MŰSZAKI INFORMÁCIÓ

TÁRGY: VKM 16210 vs VKM 16212

ALKALMAZÁSOK: Renault 2.1D/TD (J8S motorok)

VKM 16210
VKM 16212

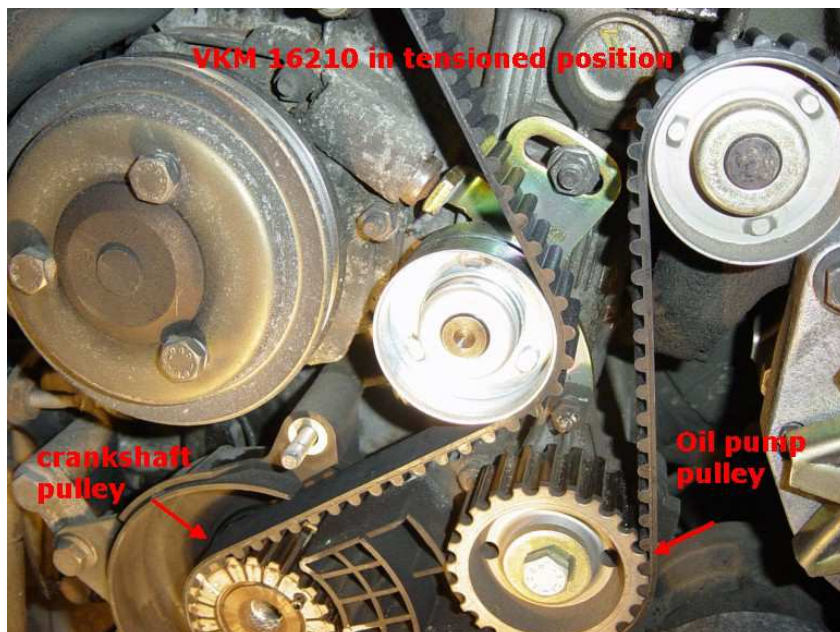
A járműgyártói (OES) készletekben a Renault felváltotta a P/N 7700722452 (VKM 16210) készletet a P/N 7700871169 (VKM 16212) készlettel, de különálló alkatrészként még mindig rendelhető P/N 7700722452 (VKM 16210) cikkszám alatt.

Ismét rendelhető a VKM 16210, amely a VKMA 06210 és VKMA 06211 készletekben található, és 1995. 02. 15-ig ÉPÍTHETŐ BE!

Rendelhető a VKMA 06213 is, beleértve a VKM 16212-t, mely időtartomány-korlátozás nélkül beszerelhető (lásd a Beszerelés részben a beszerelés általános áttekintését).

A feszítést mechanikusan állítja elő a rugó és a dugattyú

A feszítést kézzel végezzük a 'b' lemezke elforgatásával

VKM 16212 feszített helyzetben

Tehát 1995. 02. 15-ig a VKMA 06210/06211 készletet, míg a VKMA 06213 készletet időtartomány nélkül ajánljuk a fentebbi alkalmazásokhoz.
